„Rekonstrukce výpravní budovy v žst. Plzeň hl. n.“

Vysvětlení, změny a doplnění zadávací dokumentace - Dodatek č. 7

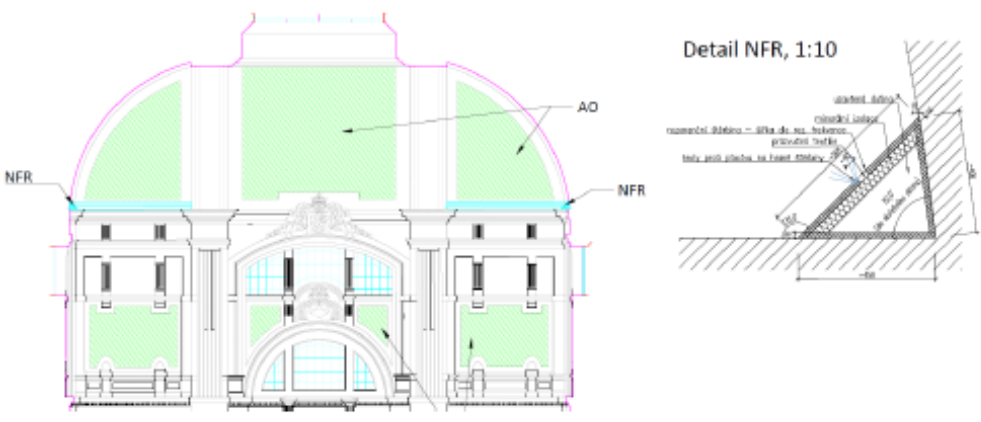
V předaném soupise prací v části SO 201 - 01 -02 - Akustická a protiotřesová opatření je uvedena položka

404	R71408	Repase, doplnění a očištění stáv kazetový akustický podhled, včetně roštu, typ K3	M2	360,380	0,00	0,00
		Repase, doplnění a očištění stáv kazetový akustický podhled, včetně roštu, typ K3				
		1pp část b1, b2				
		$93.74+85.78+84.99+95.87=360.380$ [A]

Položka „typ K3“ není uvedena v tabulkách „Výpis standardů a prvků“. Není zřejmé, jakým způsobem má být položka „Repase, doplnění a očištění stáv. kazetový akustický podhled“ provedena. Žádáme zadavatele o doplnění projektové dokumentace pro možnost ocenění.

Jedná se o kovový lamelový podhled v prostorách B.P1.05, B.P1.06, B.P1.20 a B.P1.21. Označeno v tabulce místností v půdorysu 1.PP v části B2. Stávající plechový lamelový podhled ve vyznačené výměře bude sejmut pro potřebu vedení instalací nad podhledem. Při té příležitosti budou lamely před opětovným osazením vyčištěny, případné poškozené prvky vyměněny nebo lokálně repasovány. Viz příloha foto: DSCN9732.JPG a DSCN9733.JPG. Podhled je relativně nový v dobrém stavu.

5.D.2.2.1.01 Architektonicko stavební část – Repase dveří

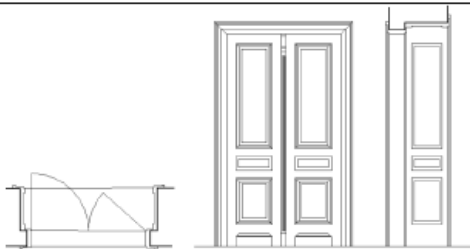
Ve výpisu prvků SO201_01_98_10 je uvedeno:

VÝPIS VÝPLNÍ VNITŘNÍCH (DŘEVĚNÉ A KOMBINOVANÉ PRVKY) – Vld	
Název	REPASE DVOUKŘ. KAZETOVÝCH DVEŘÍ S OBKLADEM OSTĚNÍ A NADPRAŽÍ
Kód	Vld/61 PASPORT: D36
Schéma	
Rozměr	1240 / 2490 mm, š. ústí 150 mm, tl. zdíva 640 mm
<p>Křídlo Křídlo bude vertikálně rozděleno na tři, výškově rozdílné kazety horizontálně pak vrchní a spodní kazeta bude ve dvojím vyhotovení – celkový počet kazet tedy bude 5 – vrchní dvě kazety budou prosklené lemované profilovanou lištou (typ A). Střední vpadlá kazeta je lemovaná lištou jednodušší profilace (typ C), spodní dvě vpadlé kazety jsou lemovány profilovanou lištou shodnou s lištou lemující horní pole (typ A). Skrytý samozavírač</p> <p>Materiál křídla - masivní dřevo – dub, atypický profil, vč. atypických profilací lišt</p> <p>Zárubeň - dřevěná – dub s profilací (typ C), vč. obkladu ostění a nadpraží</p> <p>Práh - dubový práh</p> <p>Kování - klika-klika - žlutý kov, vzhled koordinován s kovářím pro venkovní výplně</p> <p>Zámek - mechanický</p> <p>Panty - historizující, vzhled koordinován s kovářím pro venkovní výplně</p> <p>Vložka - cylindrická, oboustranná - zahrnuta do systému generálního a hlavního klíče</p> <p>Barevnost (zárubeň / křídlo) - 1x základní nátěr + 3x konečný krycí nátěr</p>

V popisu prvku je uvedeno:

Křídlo - Křídlo bude vertikálně rozděleno na tři, výškově rozdílné kazety horizontálně pak vrchní a spodní kazeta bude ve dvojím vyhotovení – celkový počet kazet tedy bude 5 – **vrchní dvě kazety budou prosklené** lemované profilovanou lištou (typ A). Střední vpadlá kazeta je lemovaná lištou jednodušší profilace (typ C), spodní dvě vpadlé kazety jsou lemovány profilovanou lištou shodnou s lištou lemující horní pole (typ A). Skrytý samozavírač

Vzhledem k popisu v tabulkách prvků „**vrchní dvě kazety budou prosklené**“ žádáme o vysvětlení, zda je uvedený požadavek na vložení prosklených výplní do stávající dveří správný, nebo je popis uveden chybně a jedná se pouze požadavek na repasi prvku v současné podobě. Na stávajících dveřích se prosklené výplně nenachází. Zároveň předpokládáme, že dveře Vld/64 byly dodatečně obloženy koženkou a mají shodný tvar s dveřmi uvedenými výše.

Jedná se o chybu ve výpisu prvků – vnitřní dveře. Všechny uvedené dveře VID/61 až VID/64 zůstávají s plnou výplní, jak je patrné z doprovodných fotografií. Kontrolou při zpracování byla nalezena a opravena chyba stejného charakteru u výplně VID/30, VID/56 až VID/58, VID/60, VID/65 až VID/68, VID/73, VID/80 až VID/85, VID/100, VID/101, VID/117, VID/118. Výpis prvků je opraven a přiložen. V soupisu prací zůstává popis beze změn.
